Keuringsverslag van een elektrische laagspanning- en zeer lage spanningsinstallatie

NIET CONFORM

Datum keuring: 29/07/2025

Straatnaam Pluisstraat
Huisnummer 16
Busnummer
Postcode 2220
Gemeente HEIST-OP-DEN-BERG
Land België

Afbeelding schakel- en verdeelbord:

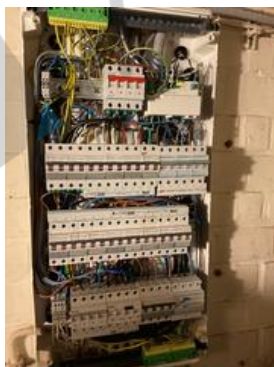
- I5.04 Verdeelbord is niet van klasse I of II. (Boek 1 Onderafdeling 5.3.5.1.A.)
- I5.10 De genaakbare, naakte onder spanning staande delen zijn onvoldoende afgeschermd. (Boek 1 Afdeling 5.1.4. en 4.2.2.3.)

- I5.11 Niet gebruikte invoeringen van het verdeelbord zijn niet correct of onvoldoende afgedicht. (Boek 1 Afdeling 5.1.4. en 4.2.2.3.)
- I5.12 De doorsneden van de interne verbindingen en/of van de verdeelrails in het bord zijn onvoldoende. (Boek 1 Onderafdeling 4.4.1.1. en 4.4.1.5.)

- I5.13 Metalen behuizing van het verdeelbord (Klasse 1) is niet geaard. (Boek 1 Onderafdeling 4.2.3.2. en 5.4.4.2.)
- I5.14 De nominale spanning dient duidelijk vermeld te worden op een oordeelkundig gekozen plaats. (Boek 1 Onderafdeling 3.1.3.3.)

17.07 De aanduiding van de nominale stroomsterkte van smeltzekeringen en/of vermogensschakelaars is niet zichtbaar of is uitgewist. (Boek 1 Onderafdeling 1.4.2.1.)
